**Panamá, 9 de octubre de 2019**

**Dirección de Evaluación de Impacto Ambiental**

En atención a su nota **DEIA-DEEIA-AC-0157-1109-2019** notificada el 19 de septiembre de 2019 donde nos solicita la primera información aclaratoria al Estudio de Impacto Ambiental (EsIA) Categoría II, titulado "MASTER PLAN PACORA", a desarrollarse en el corregimiento de Las Garzas, distrito y provincia de Panamá, presentamos a su consideración las respuestas correspondientes en el mismo orden como sigue:

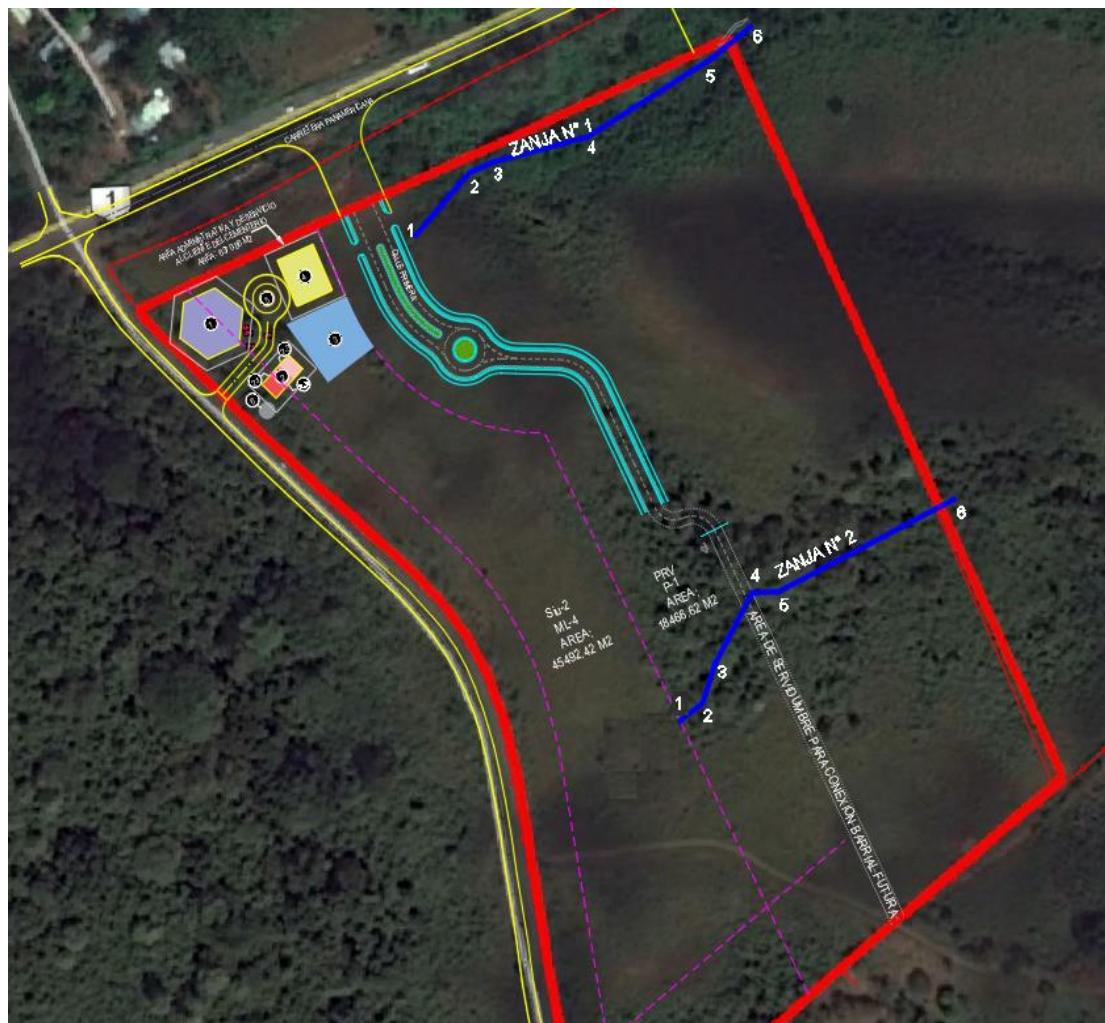
- a. Presentar coordenadas UTM con su respectivo Datum de referencia, del sitio de disposición dentro de la finca previo a su disposición final en etapa de construcción y del sitio de disposición en etapa de operación.

- a. El sitio de disposición dentro de la finca previo a su disposición final tanto en la etapa de construcción como en la etapa de operación será un punto conveniente para su recolección por los camiones que dispondrán finalmente de esos materiales producto de poda, limpieza y mantenimiento de las áreas verdes y se ha previsto que este ubicado cerca de la calle interna de acceso proyectada de manera tal que permita la maniobrabilidad de los camiones y del material. Aunque no se dispone en este momento del diseño final de las facilidades administrativas y de servicios a los futuros clientes, así como del área de futuros estacionamientos hemos estimado prudente indicar como referencia preliminar el punto de coordenadas Norte 1007540.700 Este 691793.254 de dicho sitio de disposición temporal.

**Figura 5-3\_Polígono de Afectación Directa de la Vegetación**  
Fuente Mapa de Cobertura Vegetal y Uso de Suelo MiAmbiente

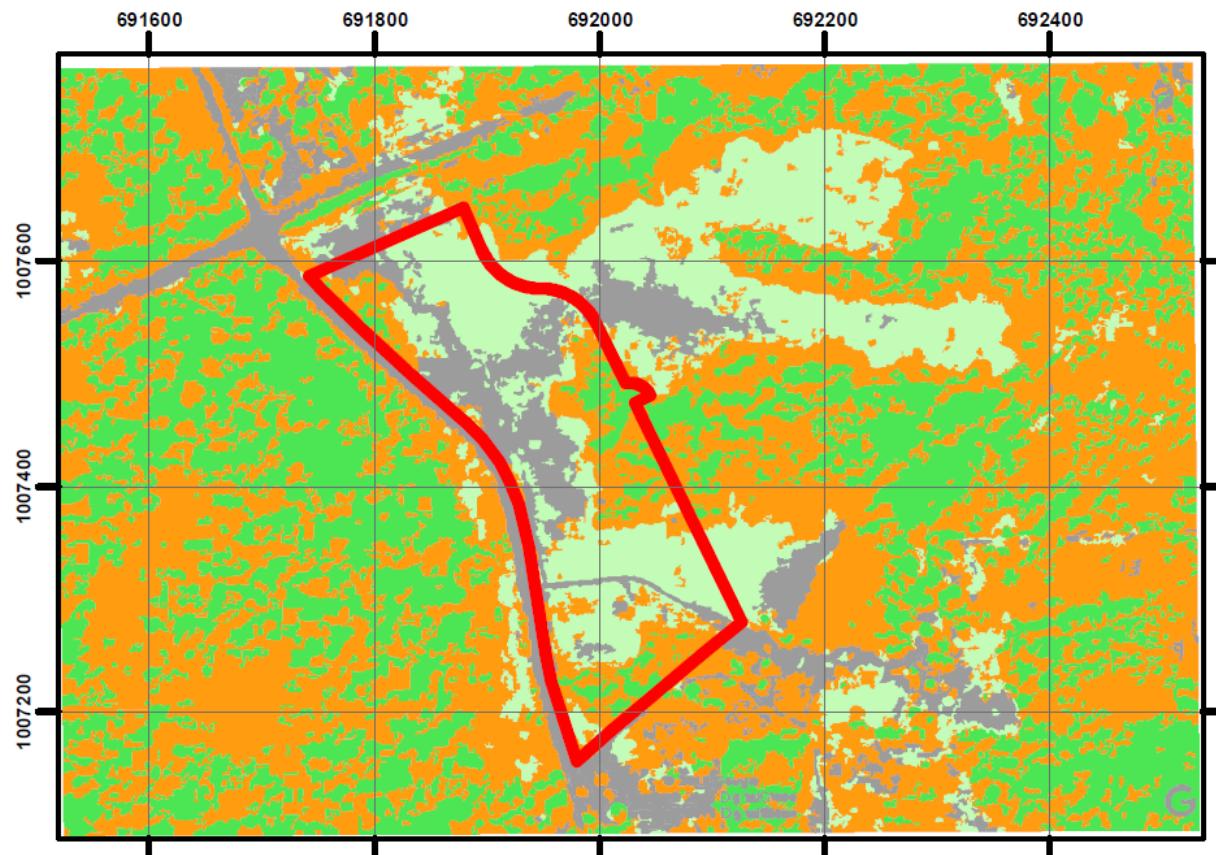
- a. Presentar las coordenadas UTM con su Datum de referencia del área de afectación de la vegetación indicando la superficie final a intervenir.

- a. Hubo un error en el cálculo del polígono de afectación de la vegetación indicado en la página 91, **punto b. Remoción de vegetación existente**. El área correcta es de 69,268.99 m<sup>2</sup> que corresponde a la sumatoria descrita en la página 90. Abajo mostramos la imagen actualizada del polígono de afectación de la vegetación versus la huella del proyecto, con los puntos del polígono de afectación de la vegetación, así como el cuadro de coordenadas correspondientes, la Figura 5-3 y el Cuadro 5-3 actualizados de áreas de afectación de vegetación.

Plano de la Zona de Protección.

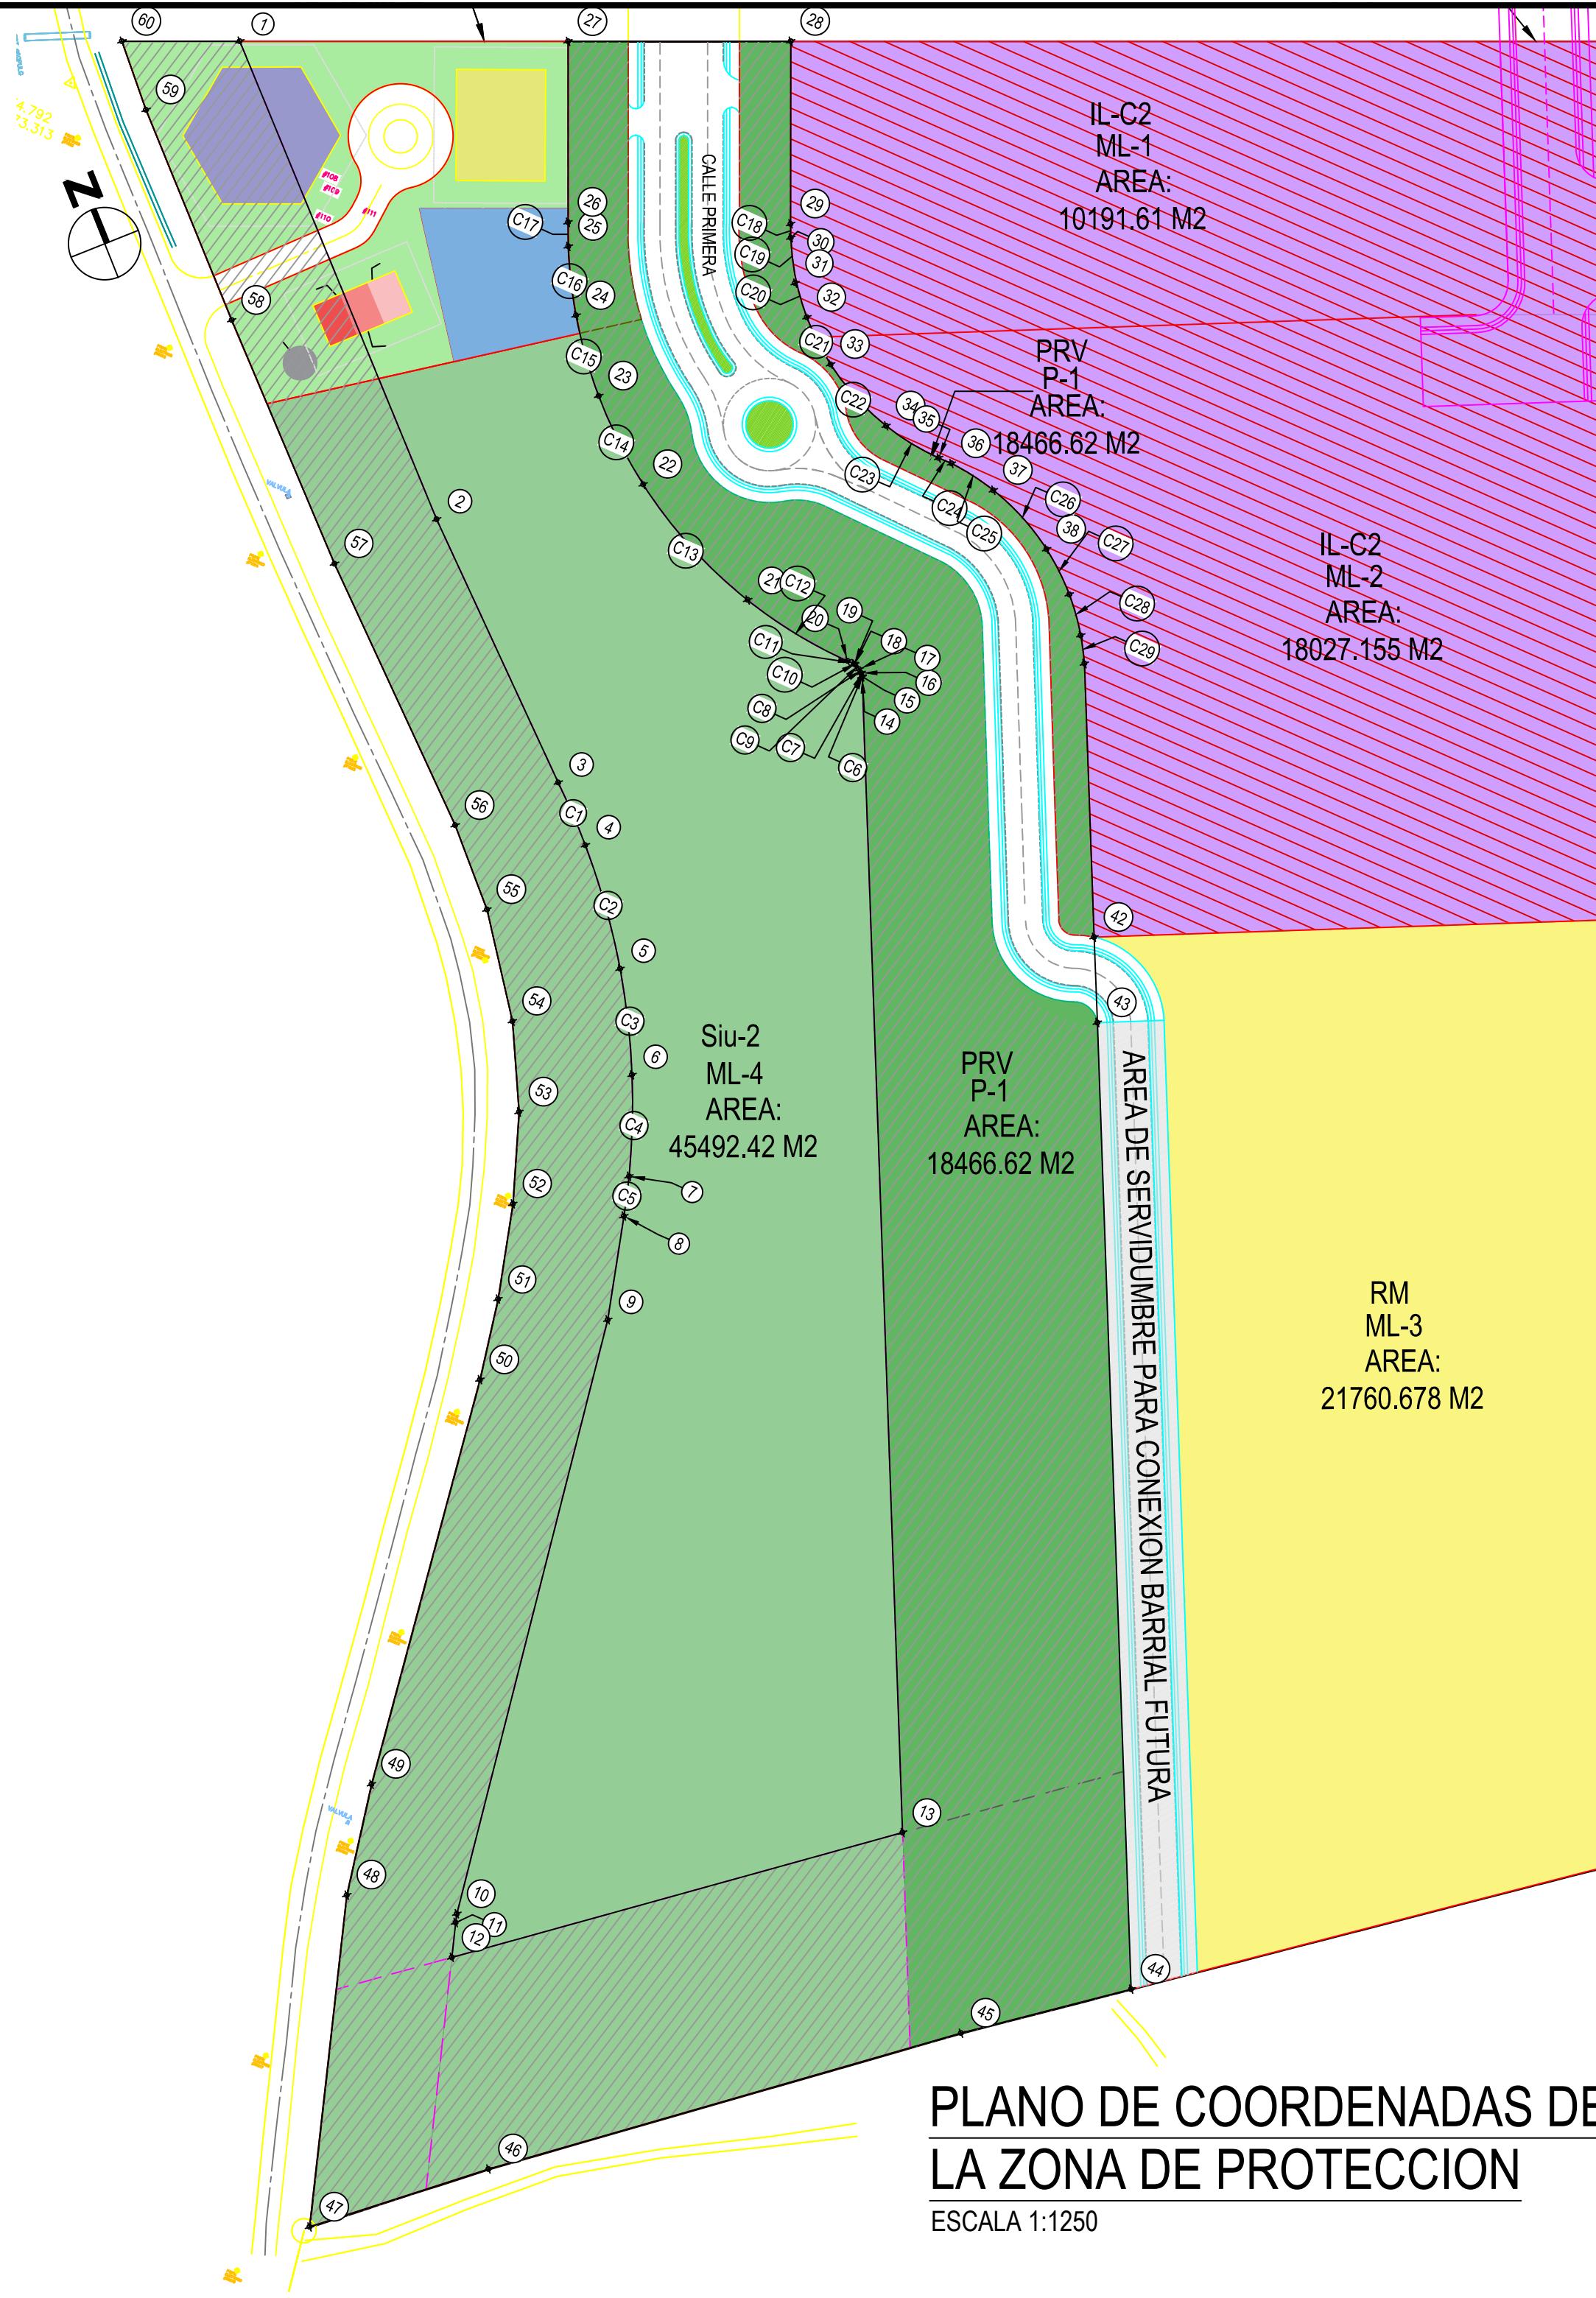
- a. *Presentar plano con la zona de protección e indicar las coordenadas UTM con Datum de referencia de dicha zona.*

a. De acuerdo a lo planteado en el Decreto Ejecutivo N°150 del 28 de mayo de 2018, en su artículo 50, debe guardarse una zona de protección de no menos de 50.00 m con relación a cualquier edificación. Dicho artículo está fundamentado en la necesidad de separar aquellas áreas de enterramiento, de las edificaciones de cualquier tipo, casas, comercios, entre otros. Tomando en cuenta esto, el macro lote denominado ML-4, con un área de 45,492.42m<sup>2</sup> corresponde al lote cuyo uso es para el cementerio.

Las zonas de protección de 50.00 m con relación a las edificaciones futuras, ya que no hay existentes en esa cercanía, fueron consideradas de acuerdo al plano adjunto y sus datos. Hacia el Este, el área denominada como área verde (18,466.62m<sup>2</sup>) coincide con la zona de 50.00m de protección desde el límite del área de

Adjunto presentamos el plano demostrativo del área de protección con el cuadro de coordenadas correspondiente. (Anexo 4)
